ESCLARECIMENTOS QUESTÕES RECEBIDAS ATÉ DIA 24/11

CONCURSO CONTRATO DE OBRAS

– REF CP1/2022/IMVF/Estação fotovoltaica –

Aquisição e instalação de um sistema de energia solar fotovoltaica com um sistema de baterias integrado - São Tomé e Príncipe -

Figura 5 - Esquema simplificado de tipologia de configuração. O PT (Posto de transformação), gerador e UPS são pré-existent. A linha tracejada assinala o conjunto de elementos contemplados nesta memória descritiva, especificações técnicas e neste concurso.

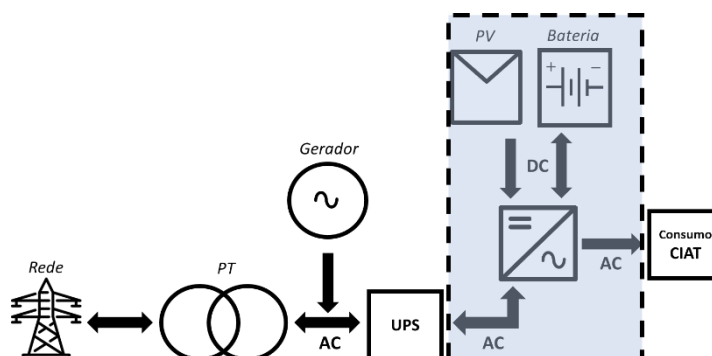
3.1 “No esquema a central solar é ligada na UPS? Isto não funciona assim. A UPS não pode alimentar o sistema solar. O sistema solar a propor dispensa a UPS.”

RESPOSTA: A Figura 5 (em CE: Memória Descritiva da Unidade Fotovoltaica com armazenamento) indica esquematicamente o ponto de ligação à instalação de consumo. Os elementos identificados dentro da linha tracejada estão contemplados neste concurso.

O modo de operação conforme indicado no esquema simplificado acima é compatível com a instalação a jusante da instalação fotovoltaica com armazenamento de energia, para autoconsumo de energia renovável. A configuração indicada para esta instalação de geração renovável existe atualmente em diversas aplicações e instalações no mercado e não se revela de carácter excecional.

Como indicado no ponto 3.7 da Memória descritiva “Unidade de Produção para Autoconsumo de Energia Solar Fotovoltaica integrada com Sistema de Armazenamento de Electricidade”: **“Não serão feitas quaisquer alterações ao modo de operação dos equipamentos existentes no CIAT. Assim, elementos como as fontes de energia atualmente utilizadas no CIAT, a rede elétrica de serviço público (RESP), gerador diesel e UPS existentes não serão considerados nas cláusulas de especificações técnicas.”**
